Concerne : compte rendu de ma visite du 5 novembre 2014 à la commune de Saint-Nicolas

v/référence : avant-projet d'urbanisation et demande d'avis préalable auprès de l'administration communale de Saint-Nicolas

Chantier : rue Baltus à Tilleur

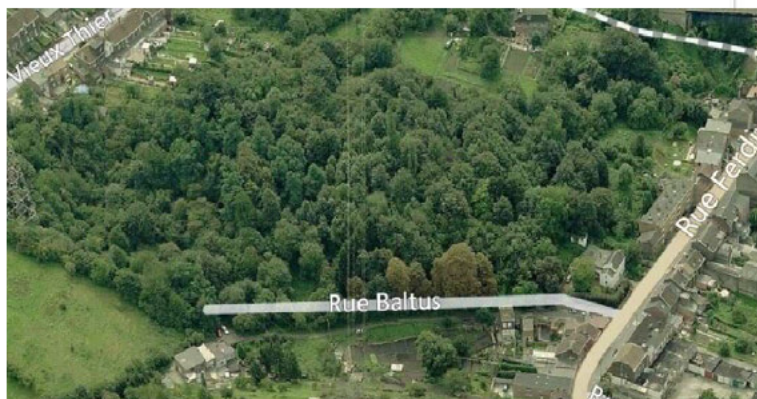
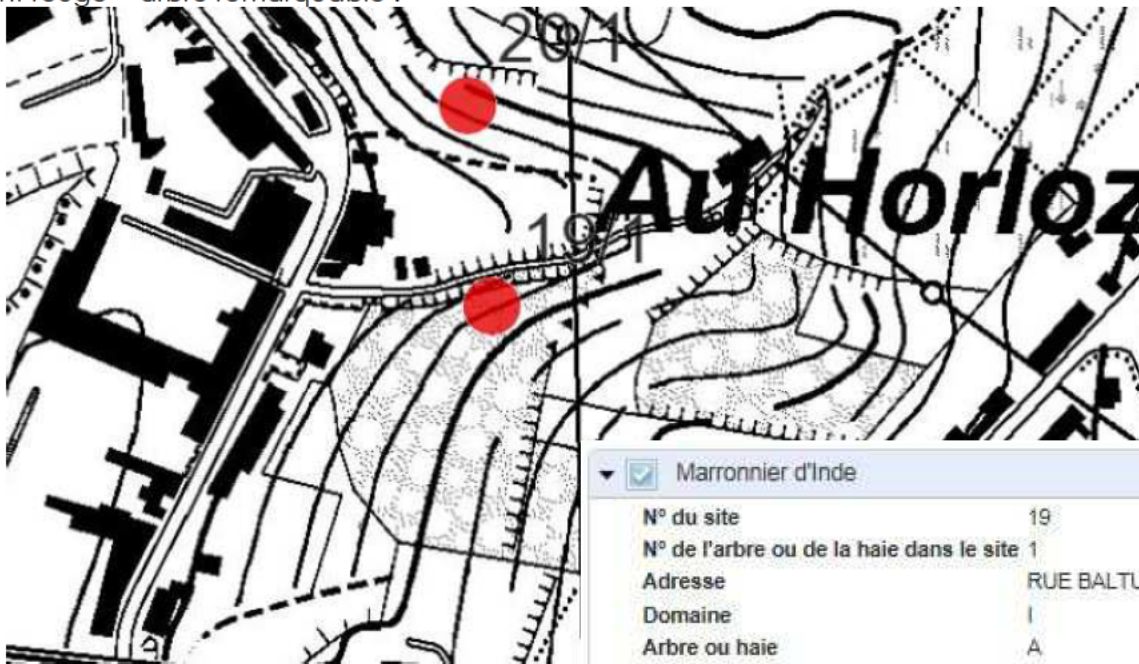
- Il sera imposé un aménagement sécuritaire de la voirie au niveau du carrefour des rues Baltus et F. Nicolay. (zone reprise en rose au schéma ci-dessous) ;
- De plus, la rue Baltus quant à elle devra aussi faire l'objet d'aménagements (mise à gabarit, égouttage, renforcement éventuelle des régies distributrices, éclairage, etc...)(zone reprise en gris-bleu au schéma ci-dessous) ;
- Le nouveau réseau d'égouttage devra tenir compte de la possibilité aux riverains de s'y raccorder ;
- Au vu de la saturation du réseau d'égouttage existant, le projet nécessitera la réalisation d'un bassin d'orage, étant donné le manque de place, celui-ci sera préconisé sous voirie.

- Il a été signalé qu'il y aura lieu de prendre en compte la présence d'une conduite de la CILE traversant le site ;
  - Un arbre remarquable (voir renseignements ci-dessous) devra faire l'objet d'une valorisation appropriée ;
  - La voirie à créer pour l'accès aux différents lots à bâtir dans la partie haute devra avoir un statut privatif au clos ;
  - Les zones de reculs devront pouvoir garantir 1,5 places de parking par logement ;
  - La densité ne pourra pas être supérieure à 40 logements à l'hectare.
- A titre d'information, avec 3 blocs de 7 appartements et 7 lots nous sommes à 28 logements/hectare.
